Jaworzno, 20 września 2023r.

dot. postępowania o udzielenie zamówienia publicznego prowadzonego w trybie przetargu nieograniczonego pn.: **Zaprojektowanie części robót budowlanych oraz wykonanie pełnego zakresu robót budowlanych w ramach zadania pod nazwą „Budowa Obwodnicy Północnej Miasta”, podziale na dwa etapy (...)**

Informuję, iż do zamawiającego wpłynęły pytania dotyczące postanowień specyfikacji warunków zamówienia (SWZ). Na podstawie art. 135 ust. 2 ustawy z dnia 11 września 2019r. Prawo zamówień publicznych (tekst jedn. Dz.U. z 2023 r., poz. 1605) (Pzp), przekazuję stosowne wyjaśnienia.

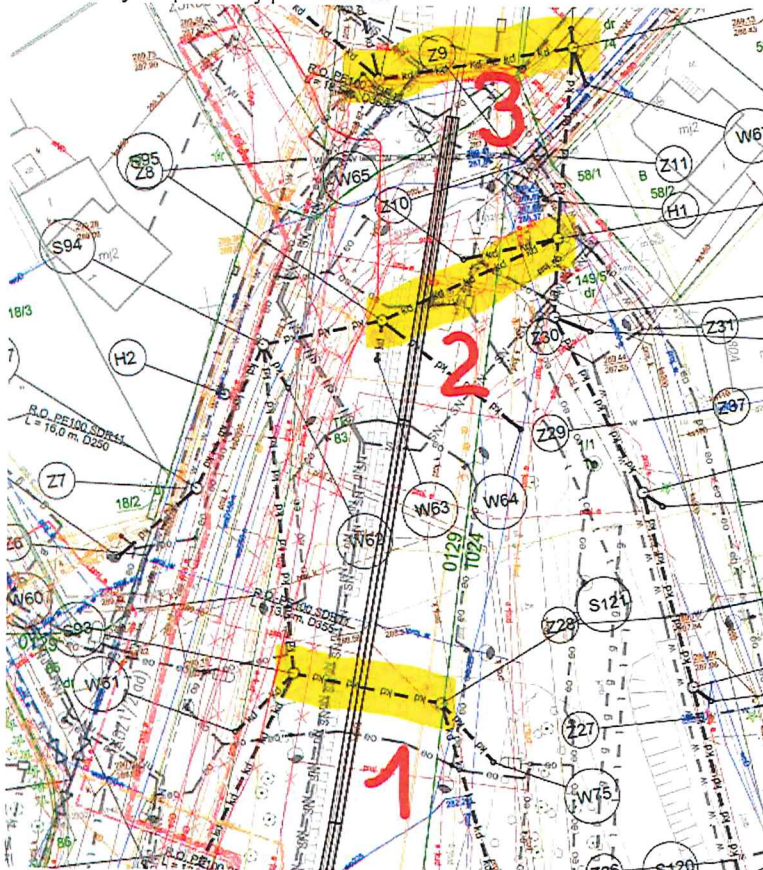
W opisie technicznym PB wskazano wypełnienie ekranu akustycznego E22 jako pochłaniające, natomiast zgodnie z Projektem Technicznym i zapisami Decyzji o Środowiskowych Uwarunkowaniach dla ekranu akustycznego E22 należy zastosować wypełnienie odbijające.

Prosimy o potwierdzenie, że wypełnienie ekranu E22 należy wykonać zgodnie z PT i DUŚ tj. jako odbijające.

Wykonawca stosuje wypełnienie odbijające.

Kolizja nr 1 – studnie S121 – S93

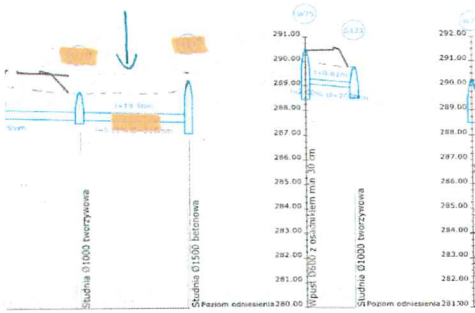
Wykonawca informuje, że w obrębie projektowanego ronda występuje kolizja sytuacyjno-wysokościowa istniejącego kanału sanitarnego tłoczego 2x355 z projektowaną kanalizacją deszczową. Na podstawie rzędnych kanału tłoczego i profili projektowanej kanalizacji deszczowej stwierdza się kolizję w trzech wskazanych poniżej punktach:

KOLIZJA

288.57 - RZĘDWA KT

W związku z powyższym prosimy o udostępnienie projektu przebudowy kolektora tłoczego.

Zgodnie z zapisem zawartym w PB oraz PT Wykonawca w razie stwierdzenia kolizji istniejącego kanału sanitarnego tłoczego jest zobowiązany do obniżenia jego rzędnych. Jest to kanał tłoczny i dlatego jego rzędne można potwierdzić jedynie po wykonaniu wykopów kontrolnych.

Projekt zawiera zabezpieczenia kanału korytami prefabrykowanymi.

Kolizja nr 2 – studnie S95 – S96

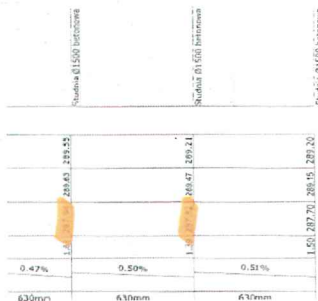
KOLIZJA

288.30 - RZĘDWA KT
